Vår referanse:
17/34418-6

Varsel om motsegn – offentlig ettersyn av reguleringsplan for E39 Knarvik sentrum – Oval rundkøyring – PlanID 1263–201702 – Lindås kommune

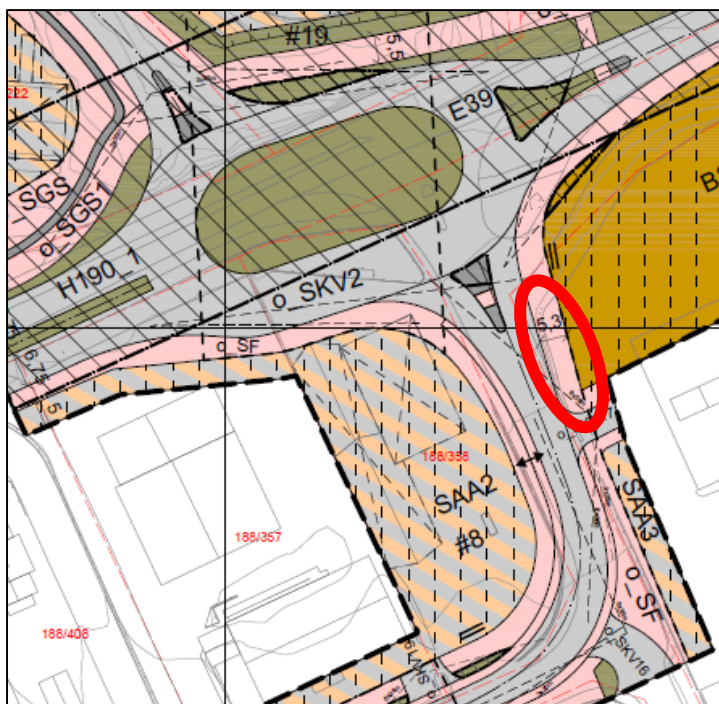
Sykkelfelta er forlenga frå Almenningen, og følgjer Kvasnesvegen fram mot rundkøyringa med E39. På austsida av Kvasnesvegen er sykkelfeltet likevel avslutta ved Kvasnesvegen aust, sjå illustrasjon under.

Statens vegvesen ber om at det vert vurdert å fortsette sykkelfeltet 20–30 meter til, fram til planlagt gangfelt før rundkøyringa. Etter vårt syn vil dette gi den beste løysinga for sykkistar, og færre konflikhtar med gåande.

Detaljforming av sykkelfeltet, spesielt i sørgåande retning, vil vere viktig for å få trygge løysingar for sykkistane. Vi ber om difor om at ein i føresegna skriv at det skal vere fokus på trygge løysingar for sykkistar ved prosjektering av tiltaka. Dette vil vere spesielt viktig ved avkøyrsla til område SAA2, og i svingen nedanfor (innarkurve). Statens vegvesen vurderer det som aktuelt å prøve ein løysing der sykkelfeltet ligg litt høgare enn vegbana, men lågare enn fortauet.

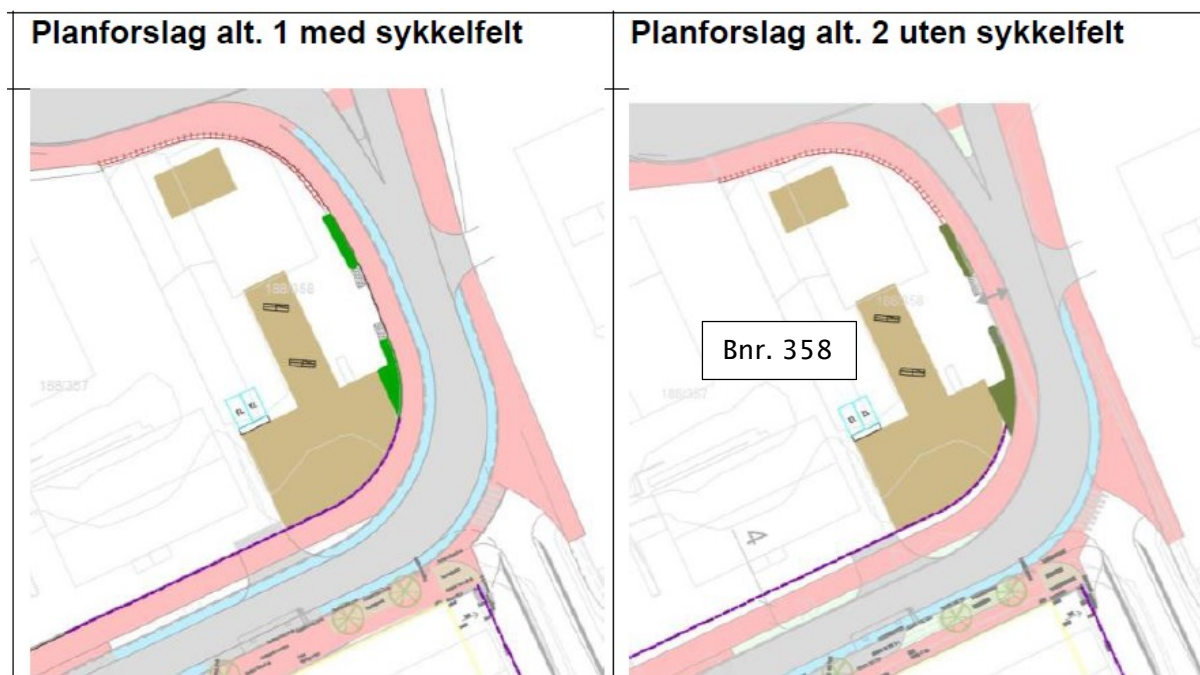
Hovudskilnaden mellom alternativ 1 og 2 er at ein i alternativ 2 har fjerna sykkelfeltet sør- og austover langs delar av Kvassnesvegen, for å gi betre tilhøve for reetablering av bensinstasjon på bnr. 358. Sjå illustrasjon under.

Det er utarbeidd ein rapport frå Norconsult som samanliknar desse alternativa, og omtaler tilhøva for bensinstasjonen. Norconsult konkluderer mellom anna med at begge alternativa gir gode tilhøve for reetablering av bensinstasjonen, og at fjerning av sykkelfelt gir minimalt ekstra funksjonelt areal på bensinstasjonstomta. Samstundes skriv dei at fjerning av sykkelfelt gir store uheldige konsekvensar for lesbarheit i trafikksystemet og trafikktryggleik, samt at det vert mindre attraktivt å bruke sykkel. Alternativ 2 vil gi eit trafikkfarleg system som vil auke risikoen for alvorlege ulukker. Etter Norconsult sin vurdering står ikkje gevinsten for utnytting av bensinstasjonstomta i rimeleg forhold til dei trafikale og sikkerheitsmessige ulempene ved fjerning av sykkelfeltet.

Statens vegvesen støtter Norconsult sine vurderingar. Erfaring viser at i dei tilfella der ein berre har sykkelfelt i eine retninga, vil ein ofte oppleve sykling mot køyreretninga. Dette gir eit uryddig køyremønster for sykklistar i området, og auka risiko for ulukker. I tillegg vert tilhøva på fortauet ved bensinstasjonen lite attraktive for både gåande og syklande, når dei skal dele eit fortau som er 3 meter bredt. Dette gir konflikhtar mellom trafikantgruppene.
